改善箇所説明図

不具合の内容

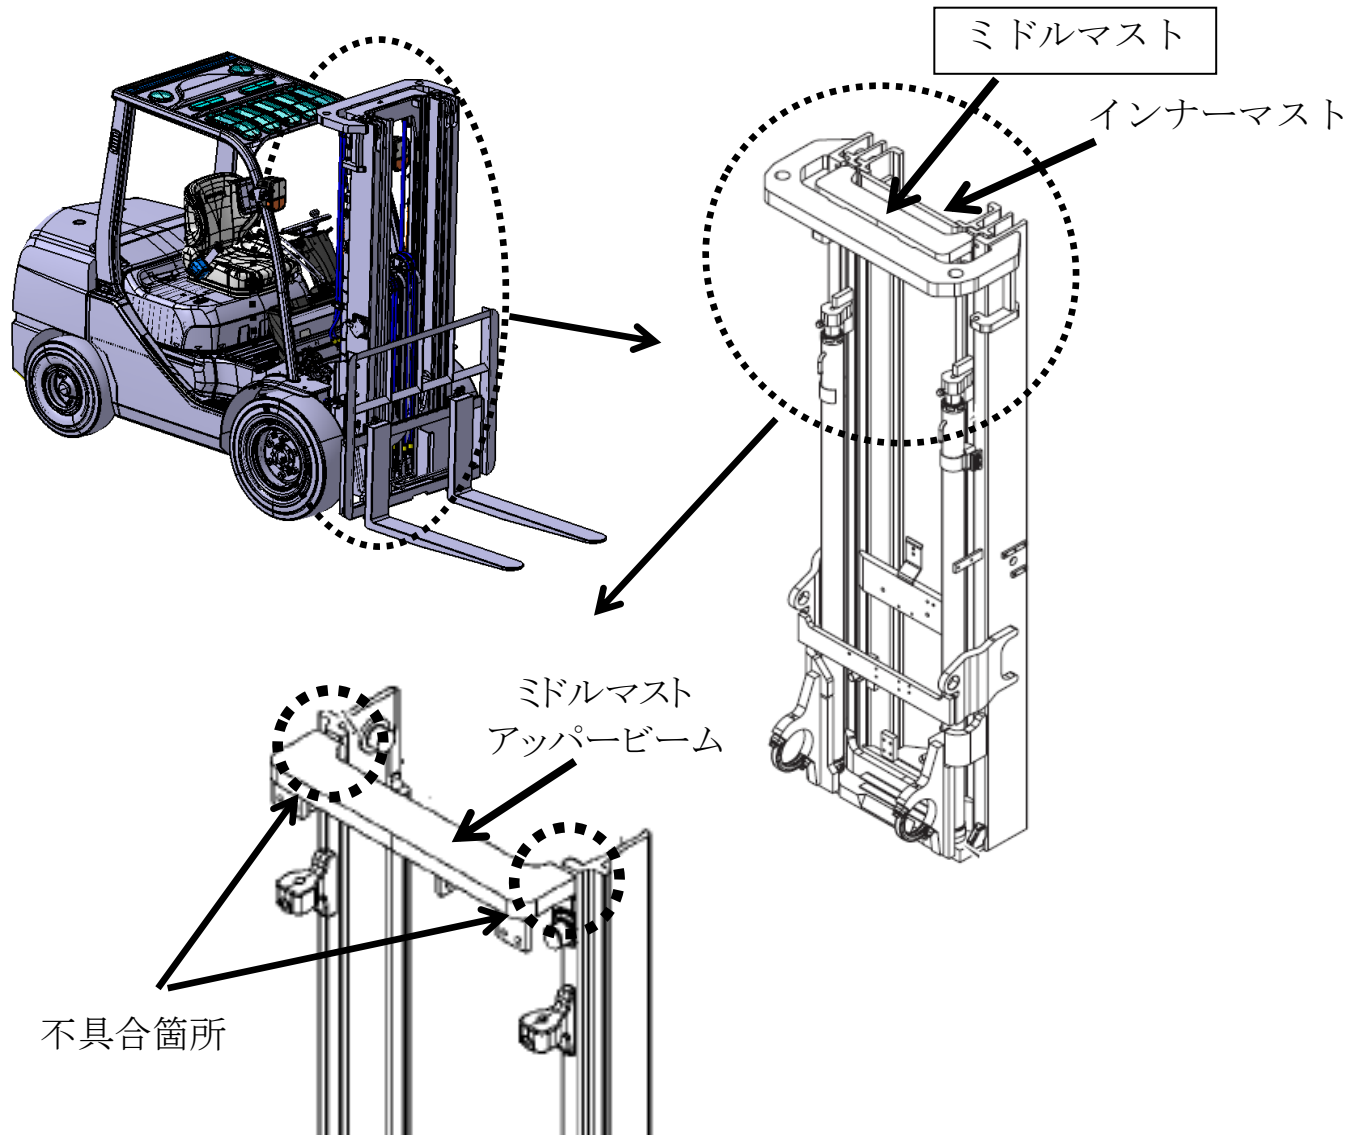
フォークリフトの荷役装置において、ミドルマストアッパービームの溶接が不適切なため、強度が不足しているものがある。そのため、当該部位への負荷の大きい荷役作業を繰り返し行くと、当該溶接部が破損し、インナーマストがミドルマストから外れ、荷役作業ができなくなるおそれがある。

全車両、ミドルマストを対策品に交換する。
